DICTÁMEN N° 6

Proyecto de Ordenanza - Modificación a la 4021

PROYECTO DE ORDENANZA

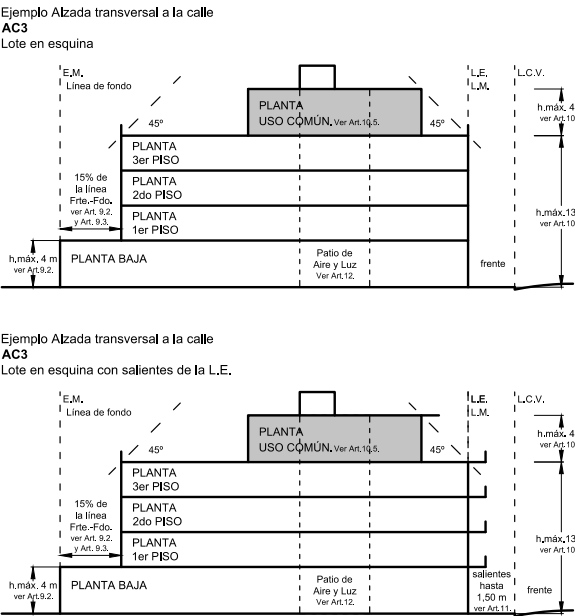
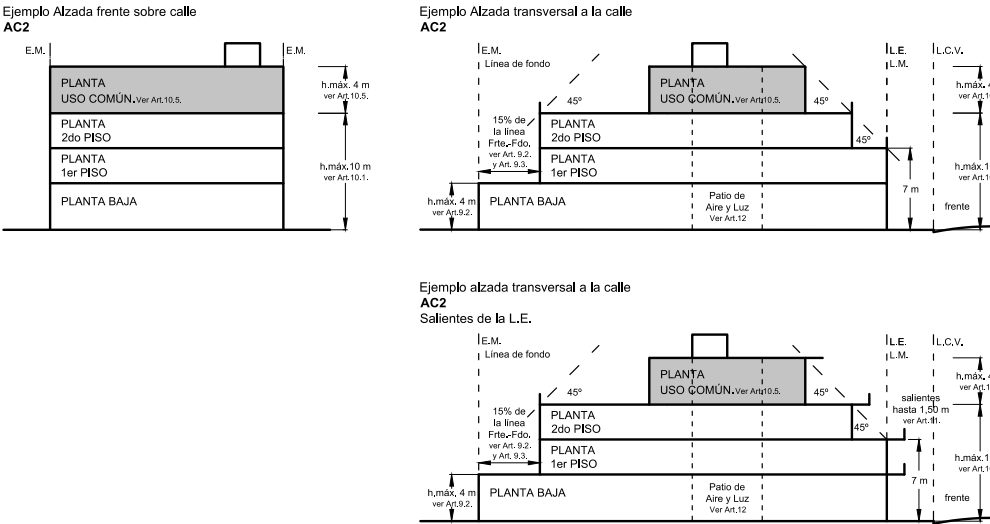
ARTÍCULO 2º.- MODIFICAR el Artículo 10.1. ALTURA MÁXIMA POR ZONA el que quedará redactado de la siguiente manera:

ZONA AC3: altura máxima 13 metros. Planta baja más tres plantas. En todos los casos 13 metros a piso de terraza terminado, sobre nivel de vereda en línea de edificación (L.E.). Escalonadas a 45° a partir del techo de la planta del 1er piso, en su intersección con la prolongación imaginaria de la L.E. Este punto de intersección no podrá superar en ningún caso los 7 m de altura desde nivel de vereda en L.E. Se permitirán salientes de la L.E. con un máximo de 1,50 metros según lo establecido en el Art. 11.1. En el contrafrente se aplicará lo establecido en el Art. 9.2. y Art. 9.3.

Para los lotes en esquina los retiros a 45° se contarán a partir del techo del 3º piso, para la superficie de uso común.

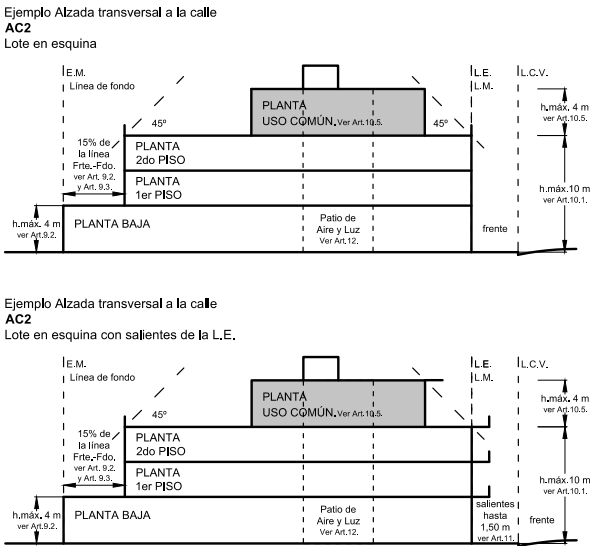
ZONA AC2: altura máxima 10 metros. Planta baja más dos plantas. En todos los casos 10 metros a piso de terraza terminado, sobre nivel de vereda en línea de edificación (L.E.). Escalonadas a 45° a partir del techo de la planta del 1er piso, en su intersección con la prolongación imaginaria de la L.E. Este punto de intersección no podrá superar en ningún caso los 7 m de altura desde nivel de vereda en L.E. Se permitirán salientes de la L.E. con un máximo de 1,50 metros según lo establecido en el Art. 11.1. En el contrafrente se aplicará lo establecido en el Art. 9.2. y Art. 9.3.

Para los lotes en esquina los retiros a 45° se contarán a partir del techo del 2° piso, para la superficie de uso común.-

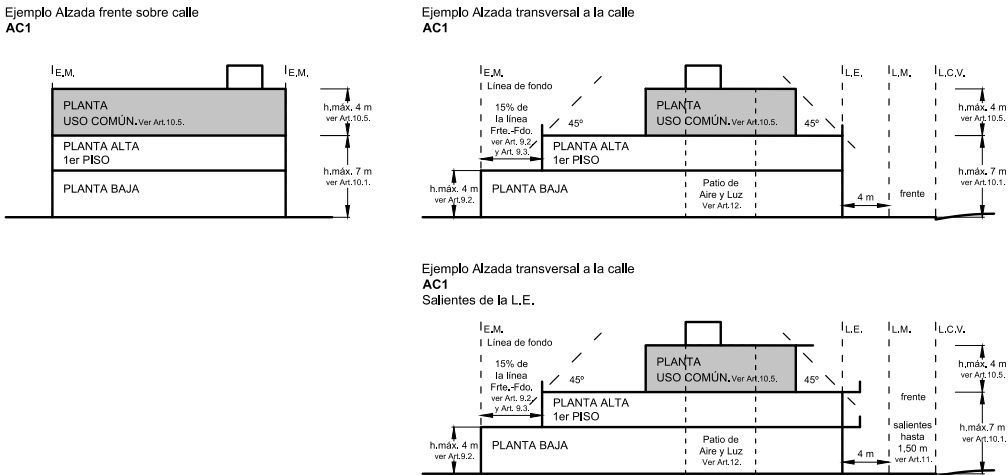
ZONA AC1: altura máxima 7 metros. Planta baja y planta alta. En todos los casos 7 metros a piso de terraza terminado, sobre nivel de vereda en línea de edificación (L.E.). Los retiros a 45° se contarán a partir del techo del 1° piso, para la superficie de uso común, en su intersección con la prolongación imaginaria de la L.E. Se permitirán salientes de la L.E. con un máximo de 1,50 metros según lo establecido en el Art. 11.1. En el contrafrente se aplicará lo establecido en el Art. 9.2. y Art. 9.3.-

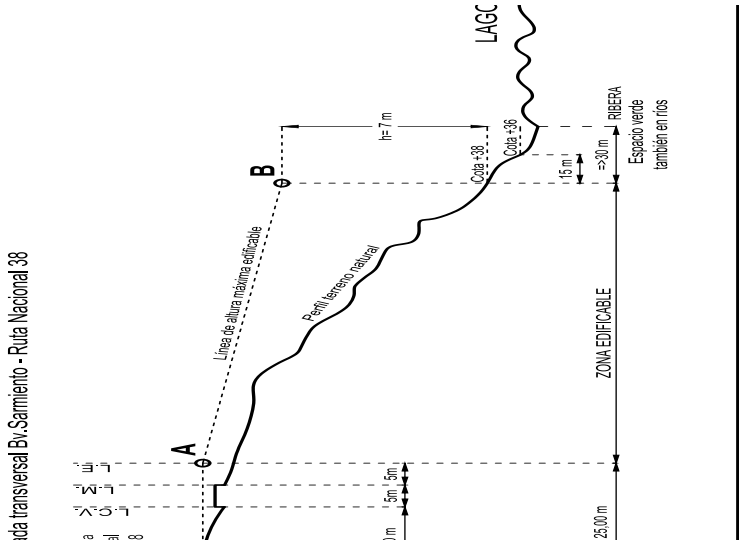
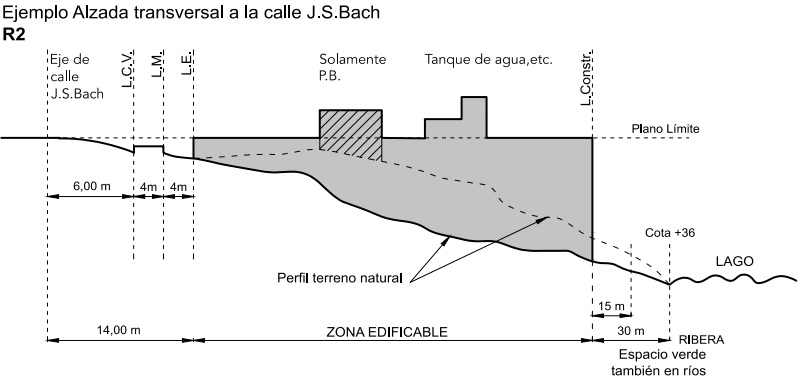
ZONA R2-Oeste. Determinase como plano Límite de Altura de edificación el comprendido por:

I. En la ribera del Lago: 7 (siete) metros sobre los mojones de Cota + 38.-

II. En la Línea de edificación frente a la Ruta Nacional N° 38: La rasante del eje del camino.-

La unión de estos puntos, cualquiera sea la ubicación del lote dentro de la zona, determinará el plano - límite superior de edificación permitido.-

Ejemplo Alzada frente sobre calle
C1 T1

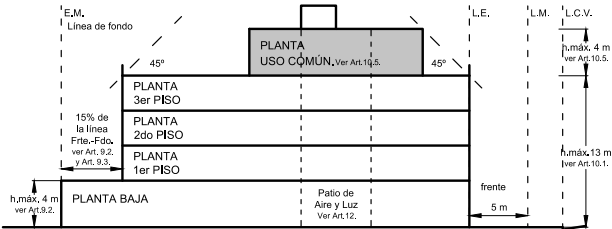
CORREDOR C1 – T1: altura máxima 13 metros. Planta baja más tres plantas. En todos los casos 13 metros a piso de terraza terminado, sobre nivel de vereda en línea de edificación (L.E.). Escalonadas a 45° a partir del techo del 3er piso, para la superficie de uso común, en su intersección con la prolongación imaginaria de la L.E. Se permitirán salientes de la L.E. con un máximo de 1,50 metros según lo establecido en el Art. 11.1. En el contrafrente se aplicará lo establecido en el Art. 9.2. y Art. 9.3.-

Ejemplo Alzada frente sobre calle
C1 T2

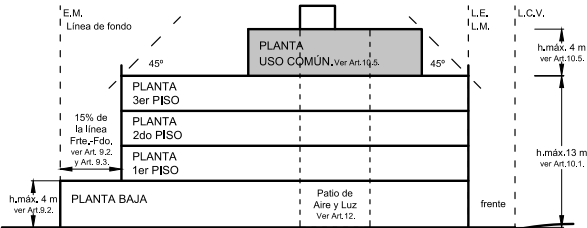
CORREDOR C1 - T2 : altura máxima 13 metros. Planta baja más tres plantas. En todos los casos 13 metros a piso de terraza terminado, sobre nivel de vereda en línea de edificación (L.E.). Escalonadas a 45° a partir del techo del 3er piso, para la superficie de uso común, en su intersección con la prolongación imaginaria de la L.E. Se permitirán salientes de la L.E. con un máximo de 1,50 metros según lo establecido en el Art. 11.1. En el contrafrente se aplicará lo establecido en el Art. 9.2. y Art. 9.3.-

Ejemplo Alzada frente sobre calle
C2

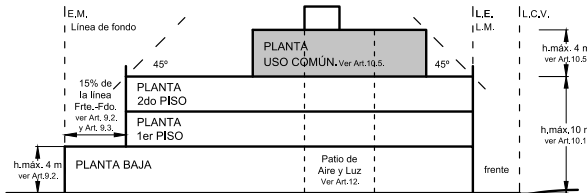
CORREDOR C2: altura máxima 10 metros. Planta baja más dos plantas. En todos los casos 10 metros a piso de terraza terminado, sobre nivel de vereda en línea de edificación (L.E.). Escalonadas a 45° a partir del techo del 3er piso, para la superficie de uso común, en su intersección con la prolongación imaginaria de la L.E. Se permitirán salientes de la L.E. con un máximo de 1,50 metros según lo establecido en el Art. 11.1. En el contrafrente se aplicará lo establecido en el Art. 9.2. y Art. 9.3. Parcelas sobre LM oeste entre Alberdi y Sgto. Cabral corresponde altura máxima C1-T1.-
